Licitación Pública Nacional Presencial No. STCM-17-2022-DAF relativa a:

**RELATIVA AL SERVICIO DE TRANSPORTE DE PASAJEROS QUE SE ENLACE CON LA ESTACIÓN HOSPITAL METROPOLITANO DEL METRO NUEVO LEÓN PARA LA RUTA AEROPUERTO DE LA LÍNEA 3, CON AUTOBUSES ELÉCTRICOS, INCLUYE: EL DISEÑO, SUMINISTRO E INSTALACIÓN DE LOS EQUIPOS DE RECARGA DE LAS BATERIAS EN EL ÁREA QUE DESIGNE EL S.T.C. METRORREY.**

**ACTA DE LA SEGUNDA JUNTA DE ACLARACIONES**

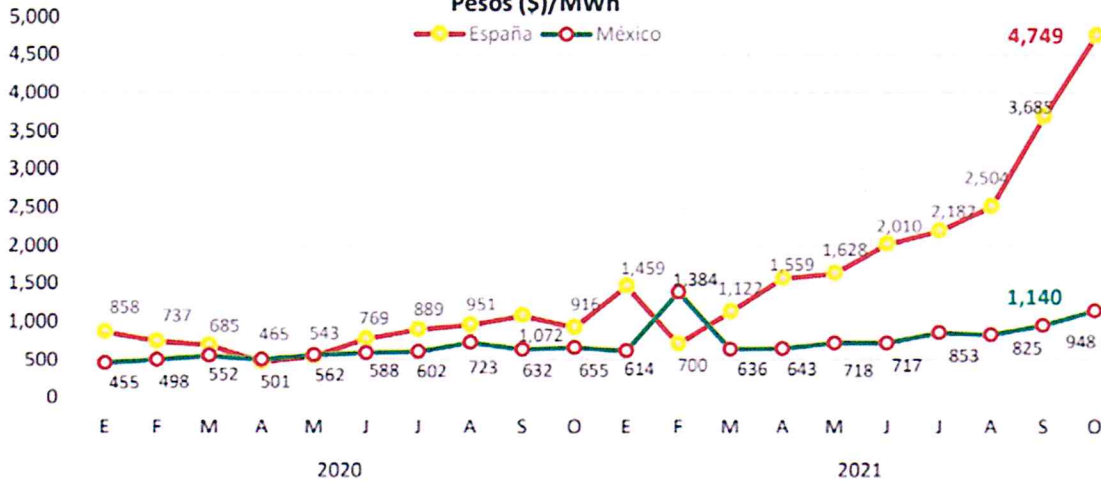
Con relación a la pregunta número 38, página 9, del licitante Corredor Eje 3 Ote. Norte Sur, S.A. de C.V. y a la pregunta 5, página 15, del participante INTELIGENCIA Y SOLUCIONES EN MOVIMIENTO, S.A. DE C.V.

Los precios de la electricidad en nuestro país han tenido históricamente un comportamiento de crecimiento de alrededor dos veces la inflación de la canasta básica publicada por BANXICO. En la gráfica anterior podemos observar que solo entre el mes en enero de 2020 y el mes de octubre de 2021, el precio promedio marginal local a nivel nacional paso de 455 pesos/Mwh a 948 pesos/Mwh, un incremento de más del

doble. De conformidad con el crecimiento natural de la demanda eléctrica derivada del crecimiento poblacional, a pesar de la falta de crecimiento de nuestra economía en los últimos años, combinado con la falta de inversión en plantas de generación y redes de transmisión y/o distribución, nuestro país se dirige a una crisis energética muy grave, que terminará impactando los precios de la energía eléctrica de manera muy severa.

- A) En virtud de lo antes expuesto, solicitamos a la convocante que se agregue un índice que afecte, HACIA ARRIBA O HACIA ABAJO, el precio por kilómetro derivado de los cambios en el precio medio de la energía eléctrica en la zona metropolitana de Monterrey. Respetuosamente suplicamos a METRORREY que ello lo haga a pesar de que ustedes mismos serán los proveedores de la energía. En tanto ustedes no suban el precio de esta, el incremento sería cero, pero en cuanto ustedes mismos, requieran de una actualización del costo del Kwh, se active este índice para reflejar los costos reales.

- A).- Ver Aclaración 5.
